ΑΝΑΦΟΡΑ

ΘΕΜΑ: «Κατάθεση αίτησης θεραπείας και ιεραρχικής προσφυγής κατά της ΑΕΠΟ του έργου με τίτλο: “Εγκατάσταση και λειτουργία των Αιολικών Σταθμών Παραγωγής Ηλεκτρικής Ενέργειας ‘Βρυσάκια-Κράνι’ και ‘Λυκογκρεμός’, συνολικής ισχύος 79,8 MW και των βοηθητικών υποστηρικτικών τους έργων” της Δ.Ε. Βοΐων, του Δήμου Μονεμβασίας, της Π.Ε. Λακωνίας, της εταιρείας “ΑΙΟΛΙΚΟ ΠΑΡΚΟ ΛΑΚΩΝΙΑΣ ΒΡΥΣΑΚΙΑ Α.Ε.”.

Παρατηρήσεις Αποστάσεων βάσει του <u>ειδικού πλαισίου χωροταξικού σχεδιασμού για τις ΑΠΕ</u> (ΦΕΚ 2464/Β/3-12-2008), επί της Μελέτης Περιβαλλοντικών Επιπτώσεων δύο (2) αιολικών ΑΣΠΗΕ στις θέσεις ΒΡΥΣΑΚΙΑ –ΚΡΑΝΙ & ΛΥΚΟΓΚΡΕΜΟΣ της Εταιρείας ΑΙΟΛΙΚΟ ΠΑΡΚΟ ΛΑΚΩΝΙΑΣ ΒΡΥΣΑΚΙΑ Α.Ε.				
A/A	Κατηγορία	Θέση ΑΣΠΗΕ	Ανεμογεννήτρια	Σφάλμα Μελέτης σύμφωνα με το ΕΕΠΧΣΑΑ για τις ΑΠΕ Βάσει του Γεωπληροφοριακού Χάρτη της ΡΑΕ
1	Απόσταση από Δίκτυα Υποδομής	Βρυσάκια Κράνι	A/Γ7 d=117	Απόσταση 110μ <1,5d =175,5μ από όρια πρωτεύοντος επαρχιακού δικτύου
2	Απόσταση από Δίκτυα Υποδομής	Βρυσάκια Κράνι	A/Γ8 d=117	Απόσταση 65μ <1,5d =175,5μ από όρια πρωτεύοντος επαρχιακού δικτύου
3	Απόσταση από Δίκτυα Υποδομής	Βρυσάκια Κράνι	A/Γ9 d=117	Απόσταση 73μ <1,5d =175,5μ από όρια πρωτεύοντος επαρχιακού δικτύου
4	Απόσταση από

Φωτορεαλιστική Απεικόνιση για τον **ΑΣΠΗΕ στη Θέση Βρυσάκια-Κράνι** όπου βάσει του ειδικού πλαισίου χωροταξικού σχεδιασμού για τις ΑΠΕ (ΦΕΚ 2464/Β/3-12-2008) **δεν καλύπτονται οι ελάχιστες απαιτούμενες αποστάσεις**. Ειδικότερα:

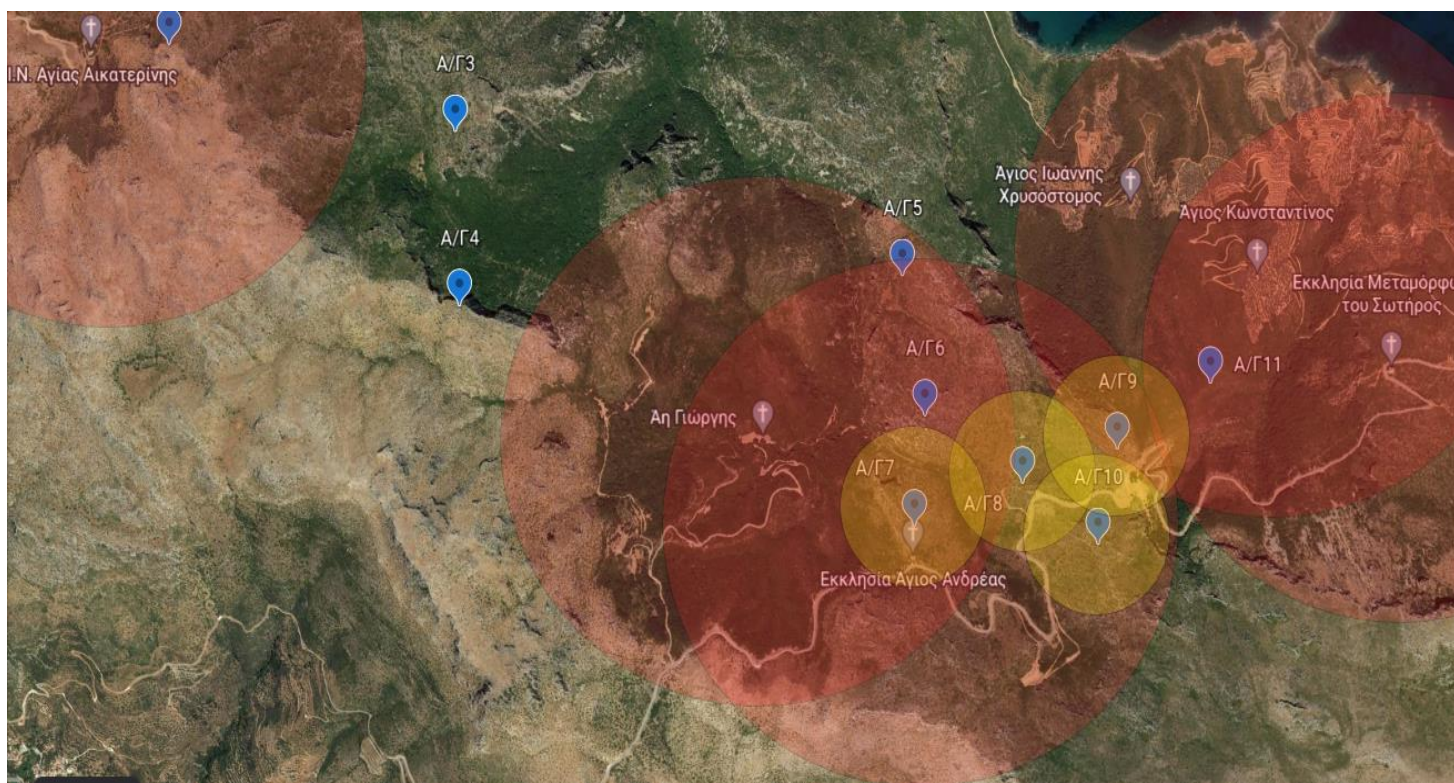
- Οι Κόκκινοι Κύκλοι υποδηλώνουν την ελάχιστη απόσταση από Κηρυγμένα Μνημεία ($7d=819\mu$), από αριστερά προς τα δεξιά:
 - Βυζαντινός Ναός Αγίας Αικατερίνης και Σπήλαια Κισσού & Αγίας Αικατερίνης (εφορία Παλαιοανθρωπολογίας & Σπηλαιολογίας)
 - Βυζαντινός Ναός Αγίου Γεωργίου (ΦΕΚ 473/Β/17-12-1962)
 - Βυζαντινός Ναός Αγίου Ανδρέα
 - Βυζαντινός Ναός Αγίου Κωνσταντίνου (ΦΕΚ 473/Β/17-12-1962)
 - Βυζαντινός Ναός Μεταμόρφωση του Σωτήρα (ΦΕΚ 473/Β/17-12-1962)
- Οι Κίτρινοι Κύκλοι υποδηλώνουν την ελάχιστη απόσταση από Δρόμους ($1,5d=175.5\mu$)

Φωτορεαλιστική Απεικόνιση για τον **ΑΣΠΗΕ στη Θέση Λυκόγκρεμος** όπου βάσει του ειδικού πλαισίου χωροταξικού σχεδιασμού για τις ΑΠΕ (ΦΕΚ 2464/Β/3-12-2008) δεν καλύπτονται οι ελάχιστες απαιτούμενες αποστάσεις.

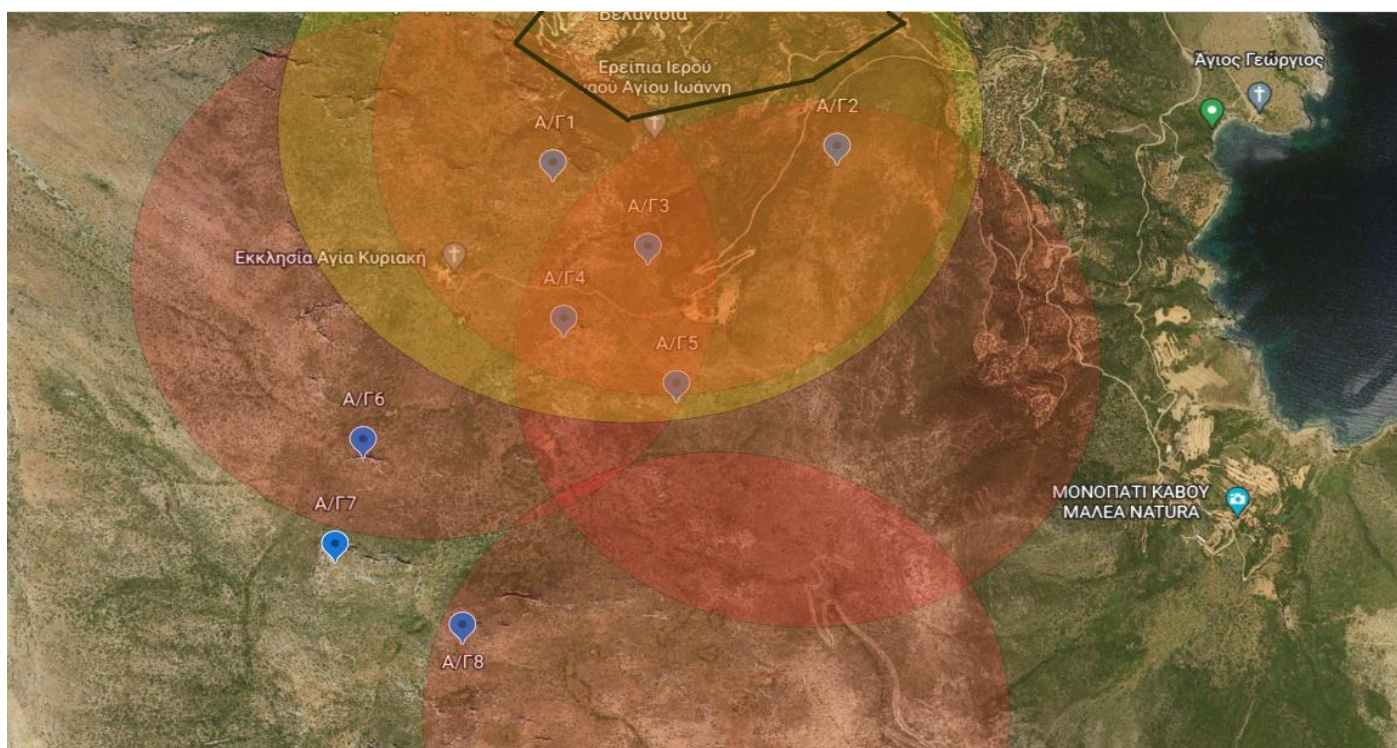
- Οι Κόκκινοι Κύκλοι υποδηλώνουν την ελάχιστη απόσταση από Κηρυγμένα Μνημεία (7d=819μ), από αριστερά προς τα δεξιά:
 - Βυζαντινός Ναός Αγίας Κυριακής και Σπήλαιο Μαύρης Σπηλιάς (εφορία Παλαιοανθρωπολογίας & Σπηλαιολογίας)
 - Βυζαντινός Ναός Αγίου Παντελεήμονος (ΦΕΚ 473/Β/17-12-1962)
 - Μνημείο Πολιτιστικής Κληρονομιάς Β Παγκοσμίου «Γερμανικό Παρατηρητήριο» (ΦΕΚ 439/05-12-2013)
 - Αναρριχητικό Πάρκο θέση Λυκόγκρεμος (Α.Π. Περιφέρειας Πελοποννήσου 3004/11-09-2019)
- Ο Κίτρινος Κύκλος υποδηλώνει την ελάχιστη απόσταση από το εγγύτερο όριο του Αξιόλογου με ΦΕΚ οικισμού Βελανίδια (>1000μ) ΦΕΚ 197/12-04-1989
